ПАСПОРТ ДОСТУПНОСТИ

Библиотека «Семейного чтения»

**АКТ
обследования объекта**

Библиотека «Семейного чтения»

ФОТО №11

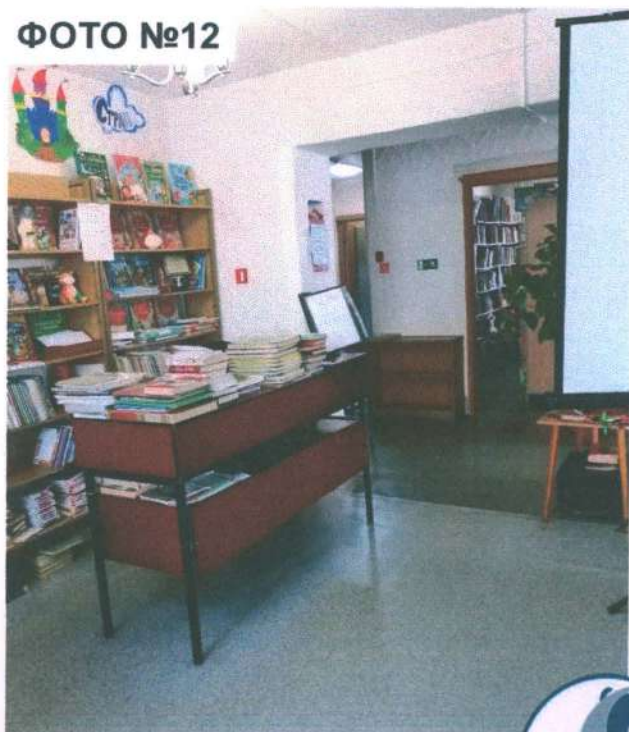
№ п/п	Наименование элементов объекта	Ед. изм.	Норматив	Фактическая величина	Для категорий МГН*	ФОТО	Примечания
1	2	3	4	5	6	7	8
4	Рабочее место библиотекаря						
	-высота рабочей поверхности	см	Не выше 80- 85	92	К	11, 12	П.8.1.7 СП 59.13330.2020
	-ширина зоны обслуживания	см	Не менее 100	150	К	11, 12	П.8.1.7 СП 59.13330.2020
	- ширина дверного проема в свету	см	Ширина рабочей створки не менее 90 см	140	К	11, 12	П.6.2.4. СП 59.13330.2020
	- высота порога	см	не более 1,4 см	0	К, О, С	11, 12	П.6.2.4. СП 59.13330.2020
	- ширина прохода	м	не менее 1,1	89	К	11, 12	П.8.6.10 СП 59.13330.2020

N п/п	Наименование функционально-планировочного элемента	Наличие элемента			Выявленные нарушения и замечания		Работы по адаптации объектов	
		есть/ нет	N на плане	N фото	Содержание	Значимо для МГН	Содержание	Виды работ
4	Рабочее место библиотекаря	есть		11, 12	Высота рабочей поверхности и ширина прохода не соответствуют норме.	К	Привести в соответствие высоту рабочей поверхности и ширину прохода	Текущий ремонт
Наименование структурно-функциональной зоны		Состояние доступности		Приложение		Рекомендации по адаптации (вид работы)		
				N на плане	N Фото			
Пути (путей) движения внутри здания		ВНД (К) ДЧ-И (О, С, Г, У)			11, 12	Текущий ремонт
